### **Additif 2: Règlement technique mondial n° 2**

**Méthode de mesure applicable aux motocycles équipés d'un moteur à allumage commandé ou d'un moteur à allumage par compression en ce qui concerne les émissions de gaz polluants, les émissions de CO<sub>2</sub> et la consommation de carburant**

### **Amendement 3 – Appendice 1**

#### **Proposition et rapport conformément à l'article 6, paragraphe 6.3.7 de l'Accord**

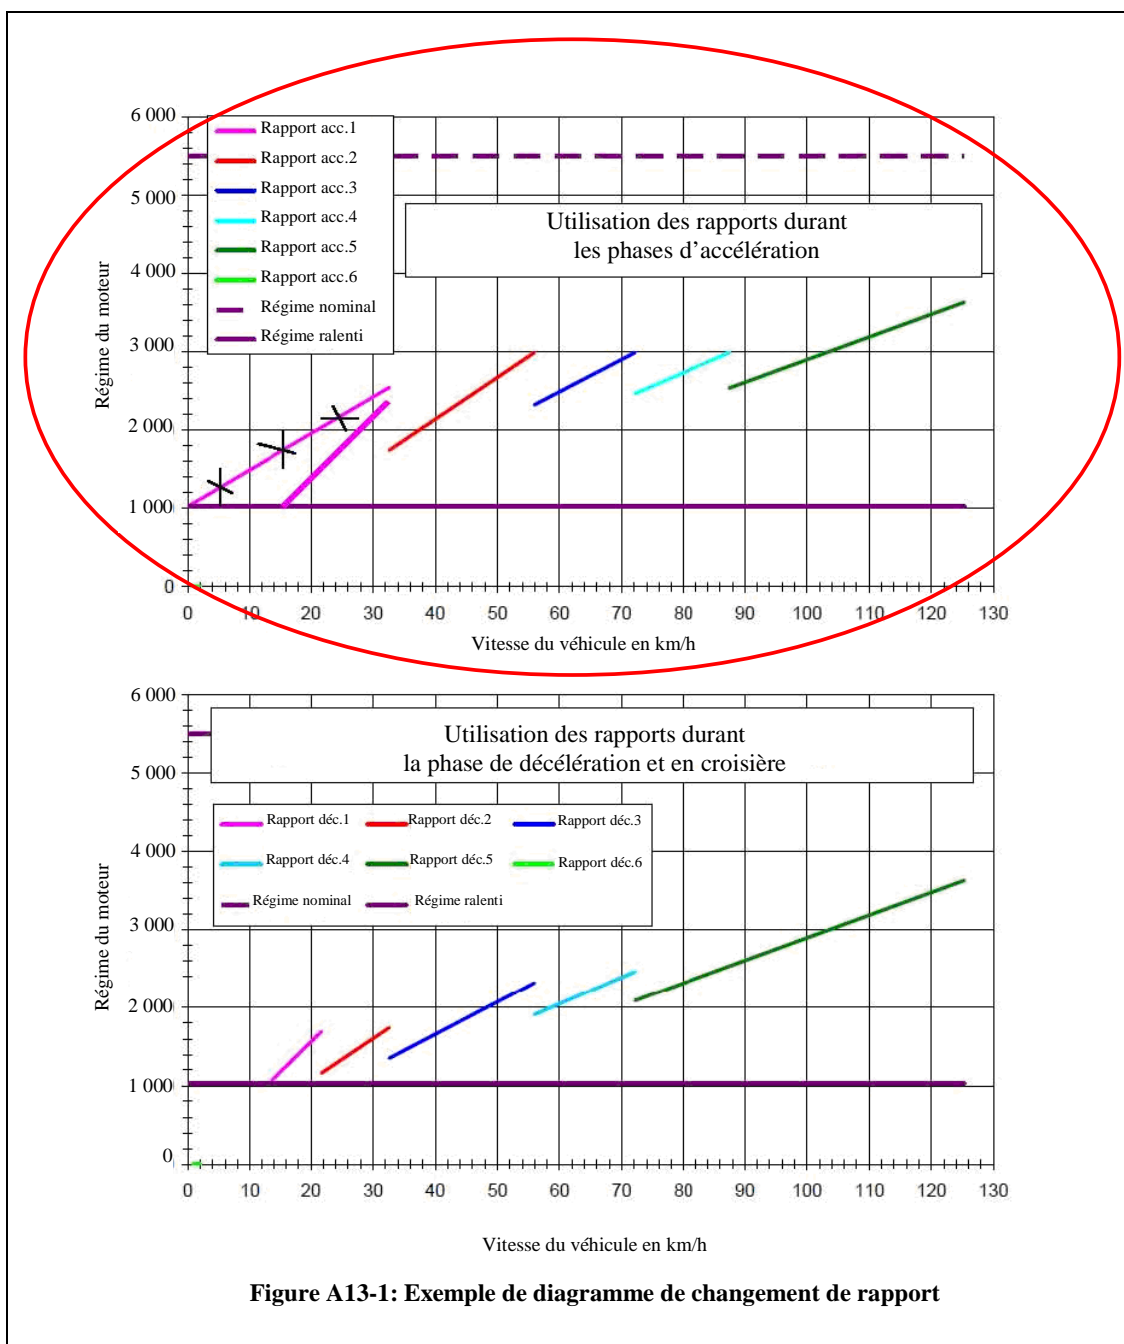
Annexe 13, paragraphe 1, figure A13-1, corriger la ligne «rapport acc.1» dans le premier diagramme «utilisation des rapports durant les phases d'accélération», qui est reproduit ci-dessous:

- a) Corrections à apporter au document ECE/TRANS/180/Add.2: les équations 8-2, 8-4, 8-6 et 8-10 du paragraphe 8 doivent être corrigées de façon à rétablir le facteur approprié;
- b) Corrections à apporter au document ECE/TRANS/180/Add.2/Corr.2: la figure A13-1 du paragraphe 1 de l'annexe 13 doit être remplacée afin de rendre compte des conditions réelles d'utilisation.
